监理工程师通知单

工程名称：新沂市 35 万千瓦（一期 25 万千瓦）户用分布式光伏项目
编号：ZHJL-XY-TZD-AZ-017

内 容：关于监理方及业主方施工现场检查整改通知

问题 1,

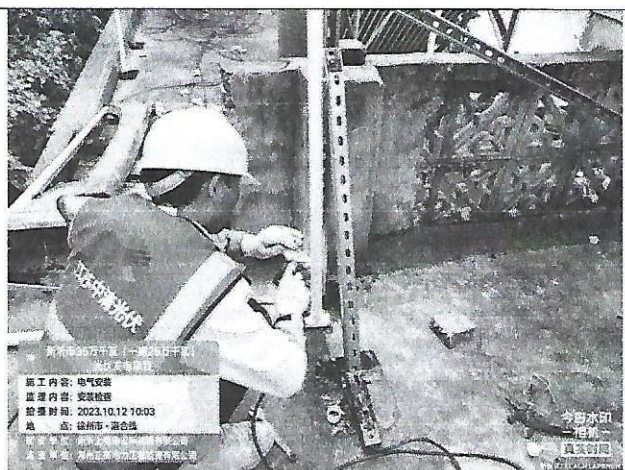
- 1、姚耿新户施工现场：组件接地穿刺片未及时安装；施工人员焊接时未带安全面罩；施工临时用电存在安全问题，未配备临时配电箱；支架横梁螺丝未安装垫片。
- 2、林昌玲户验收检查：逆变器及电表箱处接地线管防火封堵未做；国电投 LOGO 未及时张贴

现要求你部收到整改通知后立即整改到位，分析原因，举一反三，加强现场质量管控，严格进行施工质量技术交底及学习，提高质量标准，确保工程质量。
